Onderwerp: advies Club Raum kenmerk 5.1,2,e

Datum	18 oktober 2023	Telefoon	5.1.2.e
Onze referentie	5.1.2.e / 5.1.2.e	E-mail	5.1.2.e@brandweeraa.nl
Uw referentie	5.1.2.e	Behandelend adviseur	5.1.2.e (5.1.2.e) 512e
Adres	5.1.2.e	P-nummer	5.1.2.e
Onderwerp	Advies bij aangepaste stukken gebruiksmelding bijeenkomstenlocatie

Uw opdracht betreft het beoordelen op brandveiligheidsaspecten van de aangepaste stukken bij de gebruiksmelding voor het gebruik van de bijeenkomstenfunctie Club Raum aan de 5.1.2.e 5.1.2.e te Amsterdam.

Projectnummer : 2023-0112
 Tekeningnummer : OV-1
 Omschrijving : Plattegrond begane grond / verdieping
 Fase : omgevingsvergunning brandveilig gebruik
 Datum : 27-09-2023
 Schaal : 1:100 / 1:500

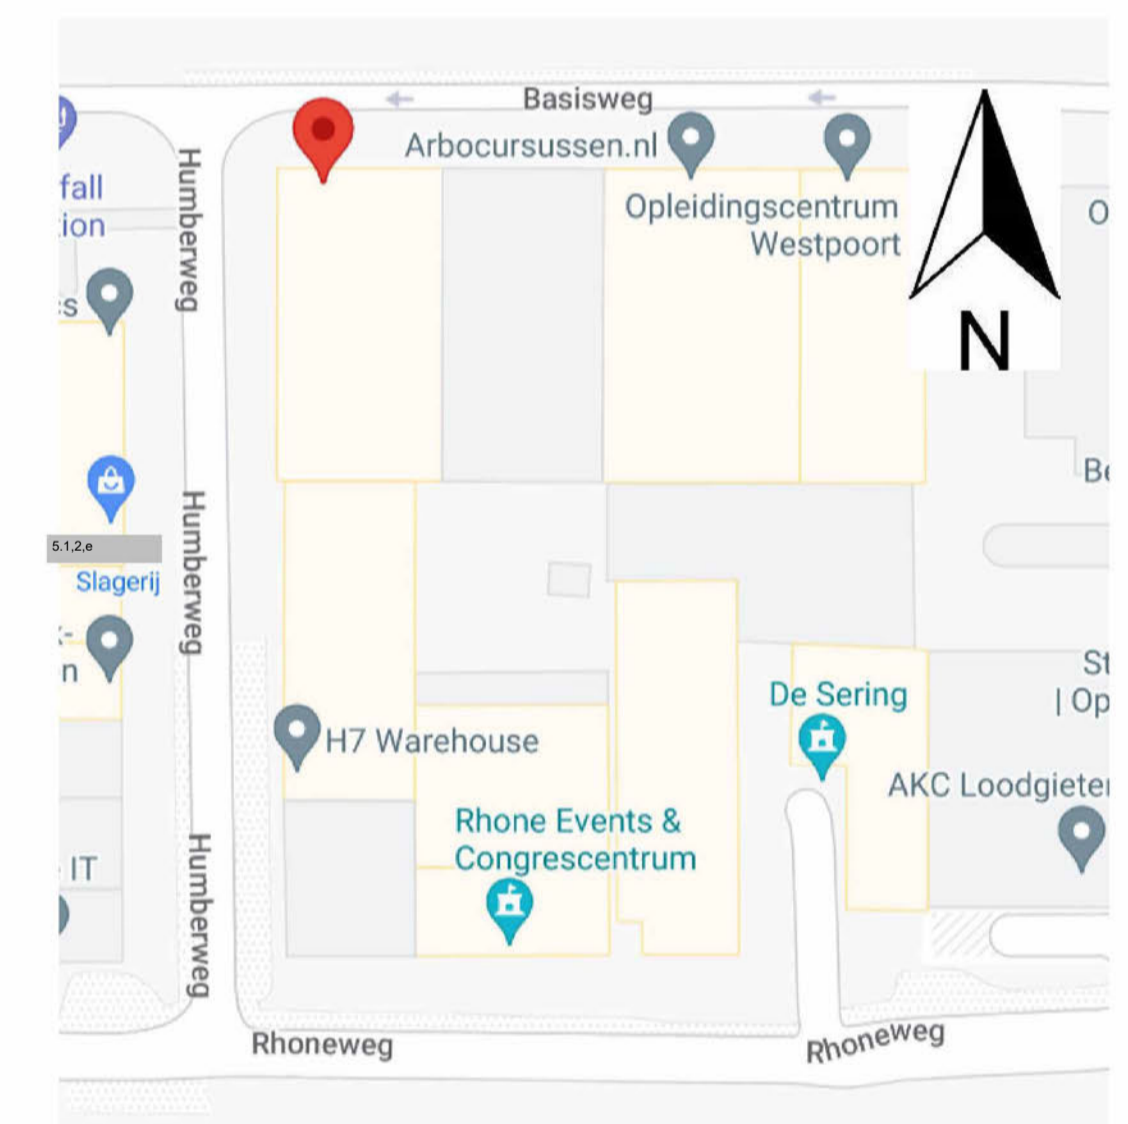
- Tekening OV-01 versie E d.d. 17-10-2023 van 5.1.2.e
- 'Extra toelichting', zonder kenmerken.

Onze conclusie is dat de gebruiksmelding voldoet aan de hierboven genoemde regelgeving.

Op basis van hoofdstuk 6 van het BB 2012 dienen de volgende brandbeveiligingsinstallaties aanwezig te zijn:

- Draagbare- en/of verrijdbare blustoestellen (advies: aanbrengen volgens NEN-EN 4001);
- Brandslanghaspels (advies: aanbrengen volgens NEN-EN 671-1);
- Noodverlichting volgens NEN-EN 1838;
- Een brandmeldinstallatie volgens NEN 2535 zonder doormelding naar de Gemeenschappelijke Meldkamer (GMK). Uitgangspunt van de omvang is:
 - gedeeltelijke bewaking.
